监理检查记录表

工程名称：阳江亨氏 1.341MWp 屋顶分布式光伏发电项目

编号：JXM13-YJHS-004

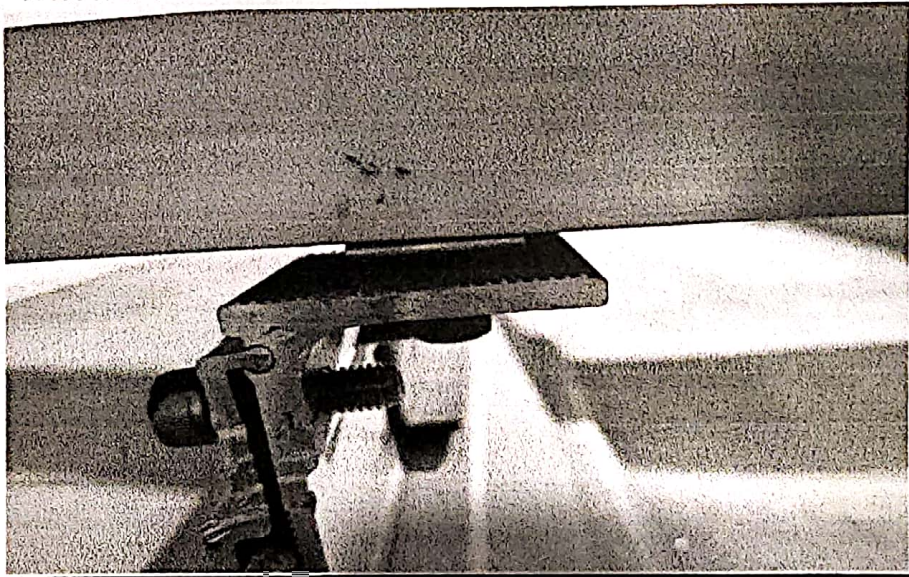
施工单位	浙江西子联合工程有限公司	监理单位	常州正衡电力工程监理有限公司
检查时间	2021. 11. 10	检查地点	成品车间屋面
检查类型	☒ 巡视 ☐ 定期 ☐ 专项		
施工及检查情况简述	成品车间支架安装		
存在问题	现场发现有夹具滑块螺母未卡到位 		
整改要求	对已安装导轨逐一检查，确保滑块螺母卡到位。		
检查人	南玉荣	施工项目部 签收人/日期	申明修
整改情况	已整改 整改负责人：申明修 日期：2021.11.10		
复查意见	已确认整改 复查人：南玉荣 日期：2021.11.11
